专业：建筑	DWG. CATEGORY	设计号：ZYCD-2019-0164- 00	CONTRACT No.
设计修改通知单 REVISARY ANNOUNCEMENT	工程名称：雍锦悦府（二期）	PROJECT TITLE	
	子项名称：总图	SUB ITEM	
	建设单位：四川华洁置业有限公司	CLIENT	
（建方改）字 第 6 号			
第 02 张, 共 02 张 SHEET OF	日 期：2025. 05. 21	DATE	设计证书：甲级 A151001605 号
			LICENSE NO.

修改原因：应甲方要求，优化设计

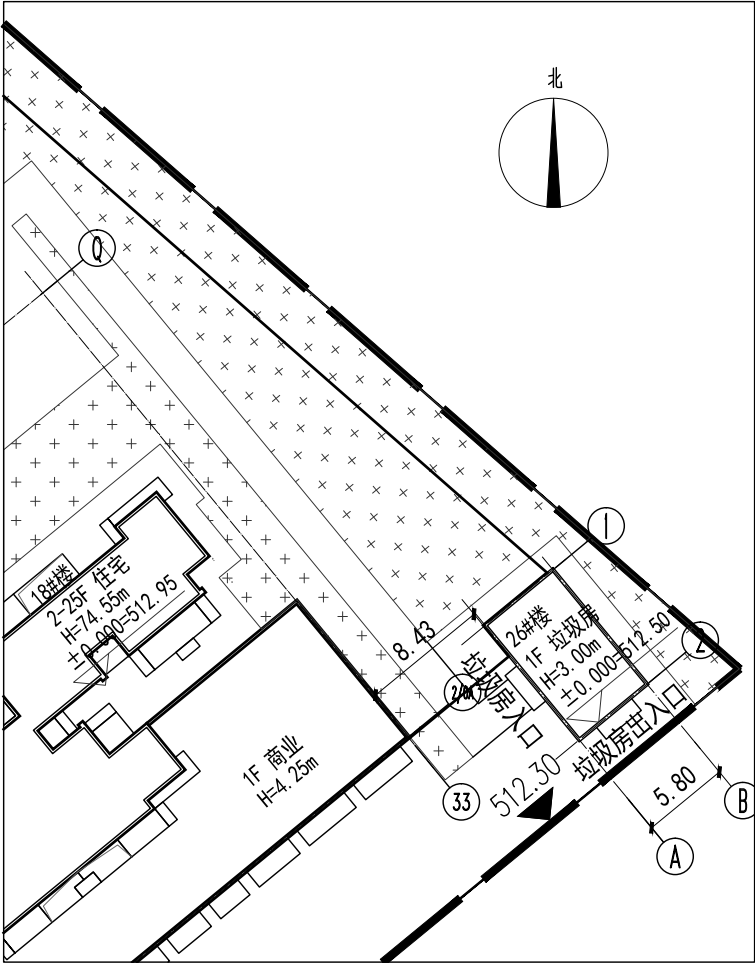
- 1、原垃圾房位置因部分墙体突出小区围墙，对该处人员通行和市政绿廊风貌均可能有影响。现微调垃圾房位置，与西侧住宅底商平齐，原审批通过规划总图绿地率为35%，调整后未改变绿地率。
- 2、垃圾房调整位置相对于原位置分别向西北侧移动7.38m，向西南侧移动0.10m。
- 3、原垃圾房轴线尺寸为5.8mX9.8m，调整后尺寸为5.8mX9.8m，垃圾房面积未改变。
- 4、本次垃圾房位置调整未改变原规划技术指标。
